7. กรณีศึกษา

7.1 กรณีศึกษา : การตรวจสอบในขั้นตอนการศึกษาความเหมาะสมของโครงการ

รายงานการตรวจสอบความปลอดภัยทางถนนของโครงการก่อสร้าง บурณะ และเพิ่มมาตรฐานทางหลวงสาย อ.ศรีสาคร – บ.ไอร์ตากอ ช่วงที่ 2 (บ.ไอร์ซื่อระ – บ.ไอร์ตากอ)

รายงานการตรวจสอบความปลอดภัยทางถนนของงานออกแบบเบื้องต้น โครงการขยายทางสาย
ประธาน

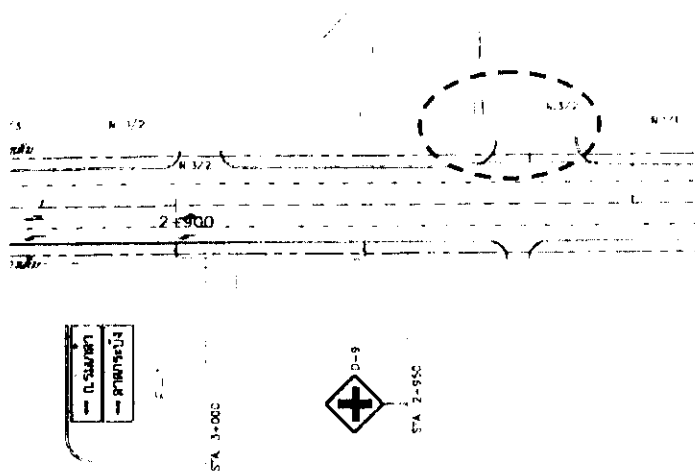
<p>ฉ4-4</p>	<p>ปัญหาที่พบจากการตรวจสอบ๑ (ทางเชื่อม)</p> <ul style="list-style-type: none"> - บริเวณทางเชื่อมที่จะเข้าพาร์ตเมนต์ บริเวณ กม.2+900 ทางเชื่อมมีขนาดใหญ่ และไม่มีการติดตั้งป้ายหรือเครื่องหมายควบคุมการจราจร ซึ่งจะทำให้เกิดอันตรายต่อรถที่สัญจรอยู่บนทางสายหลักได้ อีกทั้งระยะการมองเห็นก็ถูกบดบังจากการขายสินค้าบริเวณปากทางเข้าทางเชื่อม - นอกจากนี้ในทิศตรงกันข้าม ยังมีทางเชื่อมเชื่อมกับถนนสายหลัก ซึ่งจำเป็นต้องมีการควบคุมการจราจรเพื่อป้องกันมิให้ผู้สัญจรตัดข้ามทางสายหลัก ก่อให้เกิดปัญหาความไม่ปลอดภัย <div style="display: flex; justify-content: space-around;">   </div>

- ติดตั้งป้ายหยุด เส้นหยุด พร้อมกำหนดช่องทางจราจรบนทางเชื่อมที่เหมาะสม
- ทาสีเครื่องหมายห้ามจอดรถบริเวณทางเข้าหน้าทางเชื่อมเพื่อเพิ่มระยะการมองเห็น
- ติดตั้งป้ายจราจรเตือนทางเชื่อมก่อนบริเวณทางเข้า
- กำหนดมาตรการป้องกันมิให้การจราจรจากทางเชื่อมในทิศทางฝั่งตรงข้ามสามารถตัดข้ามเข้าทางเชื่อมนี้ได้
